**Oggetto:** Fornitura in locazione di apparecchiature informatiche con i relativi servizi di gestione per l'A.S.L. TO3 (gara 2-2017) – CIG 6944999A78. **CHIARIMENTI.**

Con riferimento alla procedura di gara indicata in oggetto ed a riscontro delle richieste di chiarimenti pervenute, si osserva quanto segue.

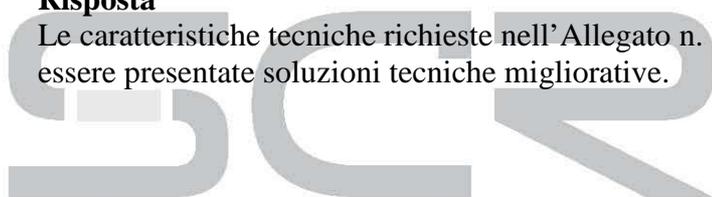
*Si chiede se è ammessa una tolleranza almeno del 20% sul valore di TEC?*

Come indicato nell'art. 4 del Capitolato Tecnico le caratteristiche tecniche delle apparecchiature informatiche da fornire in locazione devono intendersi come minime. Possono essere presentate soluzioni tecniche migliorative.

Nel TEC richiesto, "massimo <valore>" (dal sito ufficiale Energy Star) non è indicata alcuna tolleranza.
